Naše zn. 11265/2024-SŽ-SSV-Ú3
Listů/příloh 6/0

Věc: Vysvětlení/ změna/ doplnění zadávací dokumentace č. 10
„**Rozšíření CDP Přerov - nová budova**“

ve smyslu § 98 a § 99 zákona č. 134/2016 Sb., o zadávání veřejných zakázek, ve znění pozdějších předpisů (dále jen „ZZVZ“)

Ideový obrázek nerezové sítě

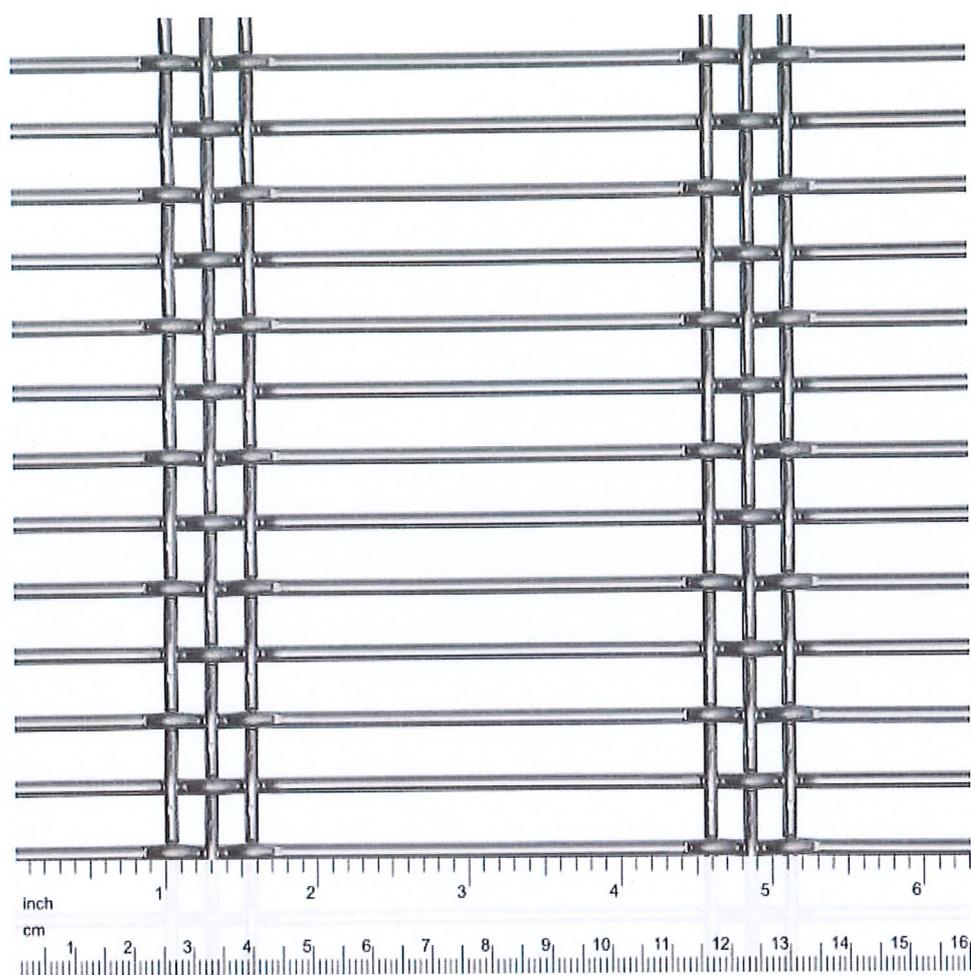
Požární schodiště - v Technické zprávě se píše, že bude použita ocelová konstrukce + nerezová síťovina.

V půdorysech je TAHOKOV. Nikde jsme nenašli typ této síťoviny a ve VV jsme tuto položku rovněž nenašli.

Žádáme zadavatele o doplnění VV.

Je to položka R76712201 – Opláštění únikového schodiště z nerezové fasádní sítě v soupisu prací objektu SO 01.02 Stavebně konstrukční řešení.

Material: nerezová ocel AISI 316

Váha: ~ 6,5 kg/m²

propustnost: ~ 67 %

Směr otvorů: Horizontální (dlouhé otvory sítě paralelně na šířku)
Max. šířka: 3.000 mm

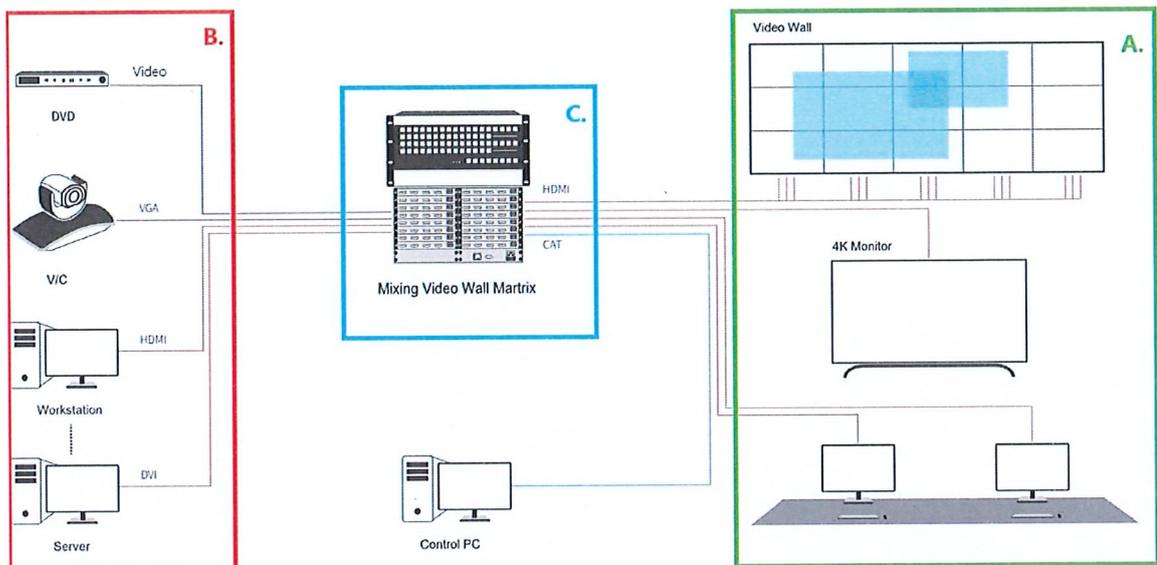
V nové budově CDP Přerov bude umístěna pro systém DŘT Telemetrická jednotka PLC1. Do ní mají být zapojeny analyzátor sítě (24ks) z podružných rozvaděčů v objektu. Standartně jsou analyzátor sítě zapojeny do systému DDTS. Standartně se posílají na elektrodispečink stavy přírodních jističů a přítomnosti napětí v podružných rozvaděčích než analogové signály z analyzátorů sítě. Jedná se o chybu v PD nebo je to záměr?

Zapojení analyzátorů sítě z podružných rozvaděčů do DŘT bylo požadováno zástupci SEE OŘ Ostrava.

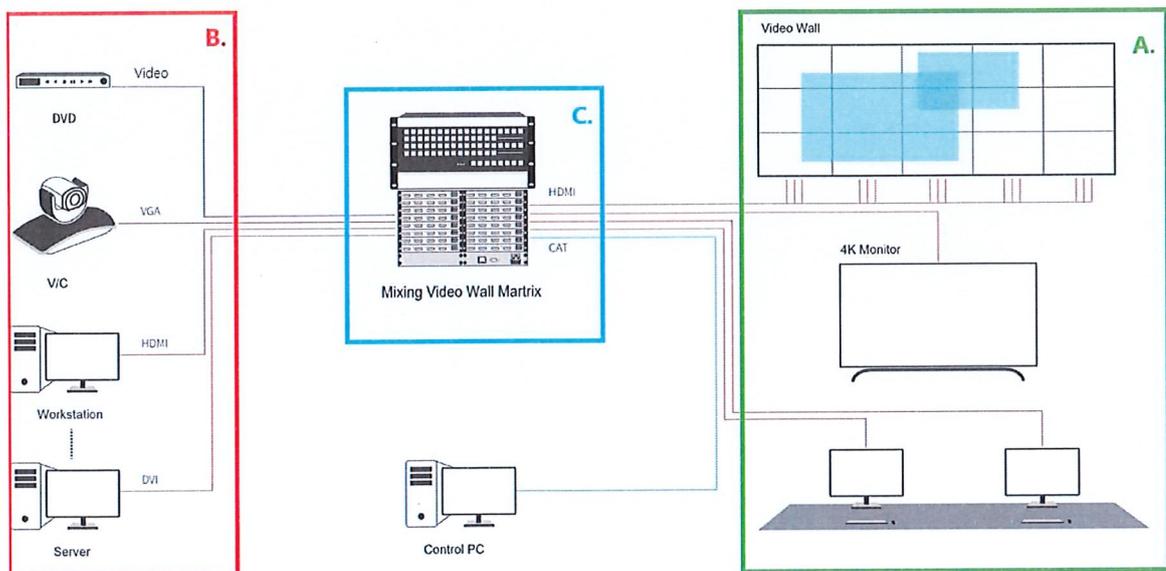
Dotaz k distribuci audio video signálu, kde je požadavek funkcionalita napříč celým pracovištěm. Na námi zasláném příloženém obrázku je obecné schéma zapojení audio video matice. V zadání je podrobně popsán počet dispečerů a množství ovládaných monitorů a pro správné nakonfigurování celého systému, zejména položky C) na obrázku chybí následující informace:

- 1) Kolik vstupních signálů (červeně orámovaná část v obrázku – B) předpokládá zadavatel, tzn. odhadované množství počítačů, přehrávačů apod. a množství jejich výstupů.
Z dosavadního popisu toto množství není zřejmé a správné množství lze jen těžko odhadnout, pokud je požadavek poslat cokoliv kamkoliv.
Celkové množství vstupních i výstupních signálů a následné naddimenzování hlavní jednotky (označené C.) má zásadní dopad na celkovou cenu.
- 2) Kolik z těchto vstupů a kolik výstupů uvažuje připojení po optickém vlákně namísto klasického HDMI kabelu, což má zásadní vliv na cenu tohoto celku.
- 3) Kolik z těchto vstupů bude ve skutečnosti ovládat / zobrazovat každý jeden dispečer na svém pracovišti, Tzn. Jaké se předpokládají uživatelské scénáře v rámci dané profese / funkce.

- 1) Dle kapitoly 3.2.3.7 je nadeřinovn finln rozsař zobrazovacch jednotek definovnych plochou, která je $96,3m^2+131,781m^2+10,812m^2$. Na zkladě dodvanho vrobku a jeho rozměru segmentu lze nadeřinovat poēt vstupů pro VZJ. Rozsař RBC a TPC je zřejm z ostatnch kapitol a stvajcho stavu. Jejch urēen a proveden bude zvisl předevšm na realizaēn dokumentaci. Z hlediska ostatnch zařizen (servery apod.) je nutn uvařovat s dalšmi cca 50ks zařizen. Zroveň je nutn uvařovat s rozšřenm dle nově zapojench řzench oblast do CDP.

- 2) Opět je toto zvisl na realizaēn dokumentaci a pouřitch vrobk, které jsou v kompetenci dodavatele. Z pohledu vvoje je rozhodn vhodnjš uvařovat ppojen po optickm vlkně, a proto v definici HW je napsno „Jednotliv signly budou distribuovne pomoc optickho ppojen“.

- 3) Dle kapitoly 3.2.12.3. je nadeřinovn poēt pracoviš dle jednotlivch rozsahů v poētu na CDP:

145x 8x monitor s dvěma vstupy, 2x klvesnice, 2x myš
 52x 3x monitor s ētyřmi vstupy, 2x klvesnice, 2x myš

V projektu je zřejm a poētně popsna skupina A dle obrzku. HW, který jž dostv sv obrysy a dle znzorněnho obrzku i svou definici, mus splņovat i modularitu, která je projektem tak požadovna, tedy předevšm na mořnost jeho rozšřovn v ēase a vlivem dalšch prestaveb a űprav.
